ОБЩИНА САМУИЛ ОБЛАСТ РАЗГРАД

Във връзка с постъпило запитване по обществена поръчка с предмет ***СМР на път граница Община Самуил – с. Хума, участък от км. 0+940 до км. 1+462***

Ви представяме разяснения №1 на възложителя:

ПЛОЧЕСТ ВОДОСТОК L=1 М

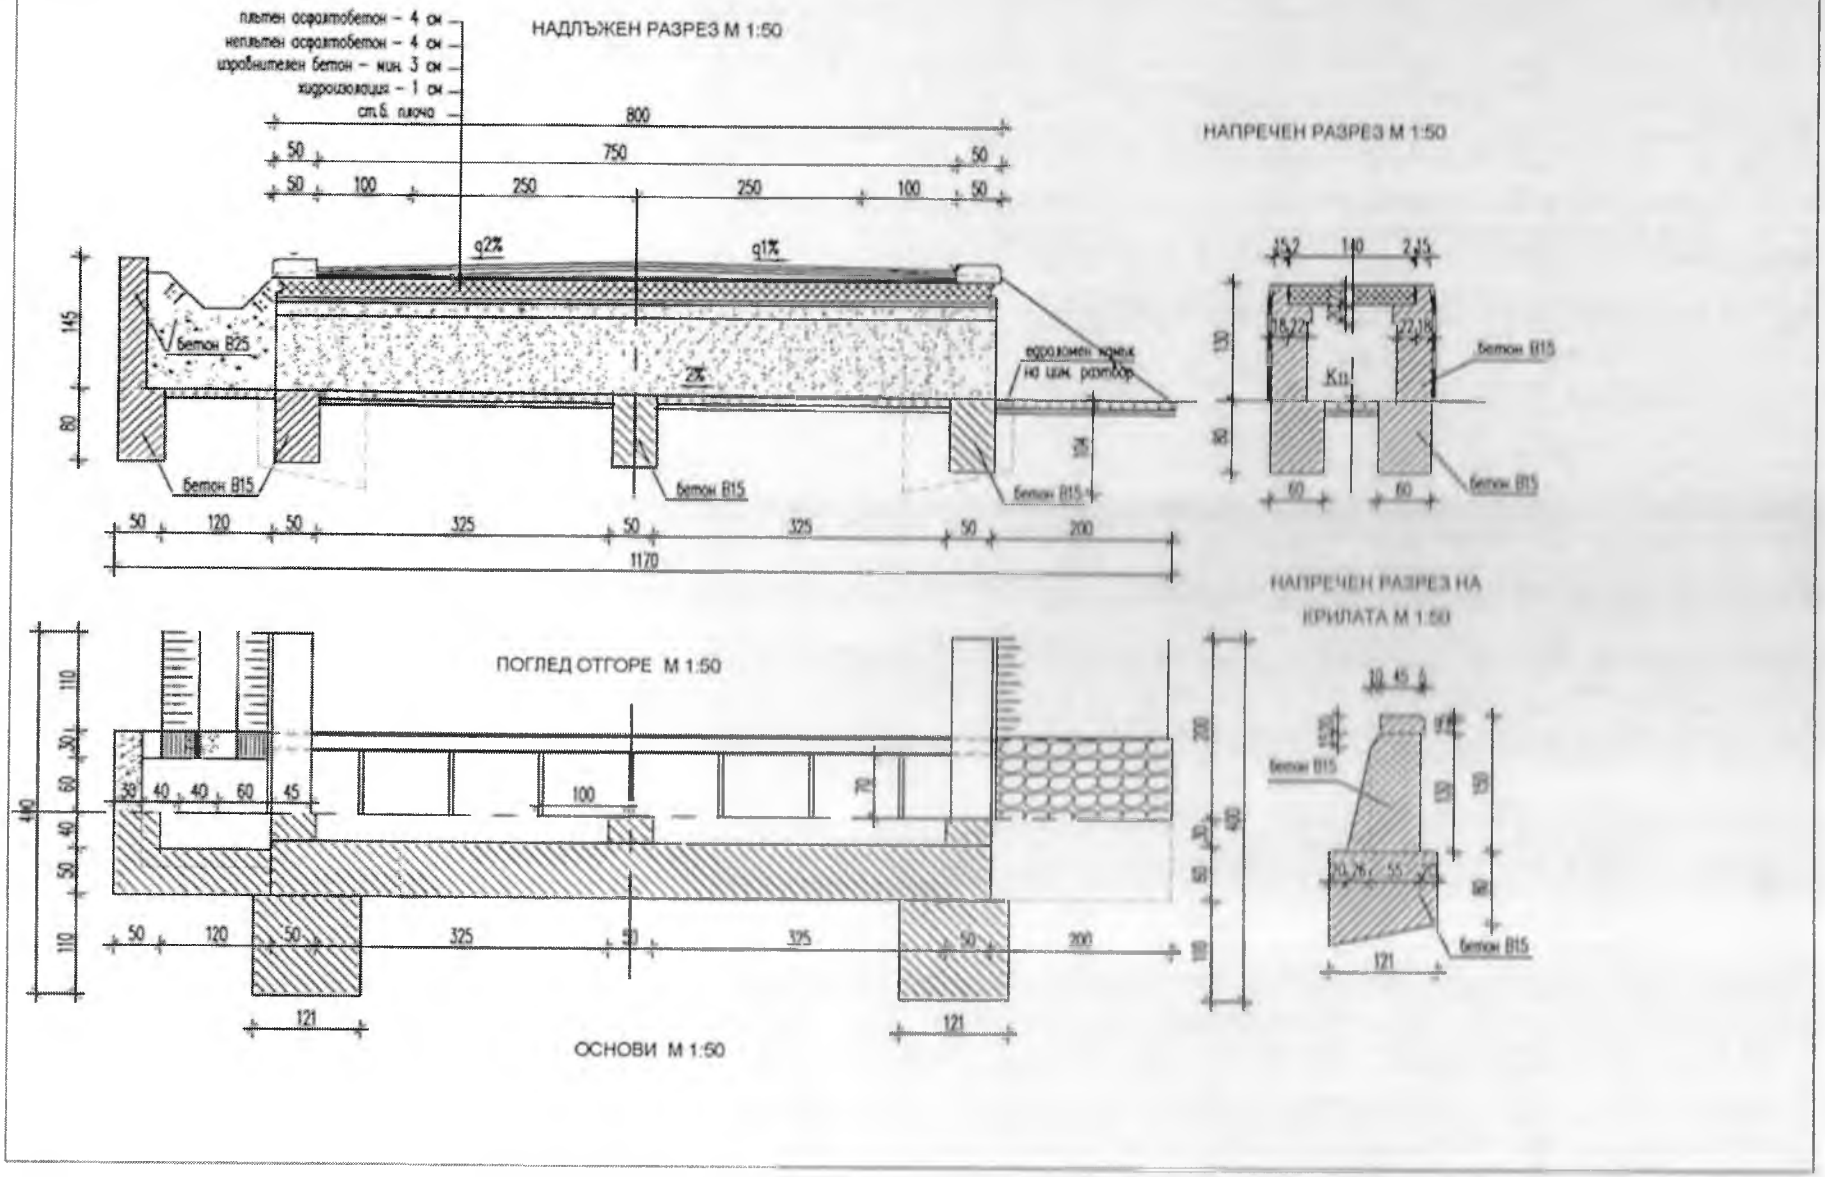
Въпрос *„1.В КСС са заложени количества за бетони и армировка за изпълнение на плочест водосток с отвор 1 м. В представените чертежи от проекта плочата на водостока е роектирана с 8 бр. панели, а в КСС липсват позиции за доставка и монтаж на панели, но има предвидени бетон В 30 за пътна плоча и армировка. Моля да изясните как следва да се изпълни съоръжението –с монолитно излята плоча, или с панели.*
Ако изпълнението е предвидено с панели, моля да уточните дали те могат да бъдат закупени готови. Освен това водостокът е с отвор 1м, а посочените в проекта панели с с размери 2,40/1,00, които се използват за водостоци с отвор 2 м. Моля да потвърдите размерите на панелите.
Ако изпълнението е с монолитно излята плоча, моля да представите чертежи за такъв вид съоръжение."

Въпрос *„2. В представените към документацията проекти липсват подробни ведомости , от които да е видно как са получени количествата в позициите за изпълнение на плочестия водосток, а в КСС количествата за бетоните обединяват няколко елемента и не става ясно количеството за отделните елементи(фундаменти, прагове, радие, устои, крила, кусинет и пътна плоча).*
В представените чертежи липсват размери, поради което не можем да определим сами.
Посочените в КСС бетон В15 и В30 са различни от посочените на чертежите Б100, Б150 и Б170, които не са по стандарт. Моля да потвърдите, че по отношение на бетовите работи следва да се придържаме към посочените в КСС класове на бетона и да коригирате вида им в чертежите.
Моля да представите коректни чертежи или подробни количествени сметки , които да кореспондират с представеното КСС."

Въпрос *„3. В представените чертежи за плочестия водосток единият устой едаден*

със зидария на циментов разтвор, а в КСС няма предвидени материали за зидария, а само бетон. Във връзка с изискванията на документацията за точно описание на предвидените за влагане в строежа материали, моля да изясните какви са устоите на проектираното съоръжение.“

Въпрос *„4. В представените чертежи на водостока не е предвидено полагане на неплътен асфалтобетон върху него, а в таблицата за обема на асфалтобетона е предвидено полагане на основе, подосновен и износващ пласт. Във връзка с изготвяне на линеен график и обяснителна записка към техническата оферта, моля да уточните следва ли да се полага биндер върху водостока.“*

ОТГОВОР/РАЗЯСНЕНИЕ 1:
При изготвянето на офертата по отношение на бетоновите работи участниците следва да се придържат към посочените в КСС класове на бетона. Съоръжението следва да се изпълни –с монолитно излята плоча. Приложен детайл.

ОТГОВОР/РАЗЯСНЕНИЕ 2:
При изготвянето на офертатапо отношение на бетоновите работи участниците следва да се придържат към посочените в КСС класове на бетона. Приложен детайл.

ОТГОВОР/РАЗЯСНЕНИЕ 3:
Предвидено е устоите на плочестия водосток да са от бетон съгласно КСС. Приложен детайл.

ОТГОВОР/РАЗЯСНЕНИЕ 4:
Върху плочестия водосток е предвидено полагане на неплътен асфалтобетон и плътен асфалтобетон. Приложен детайл.
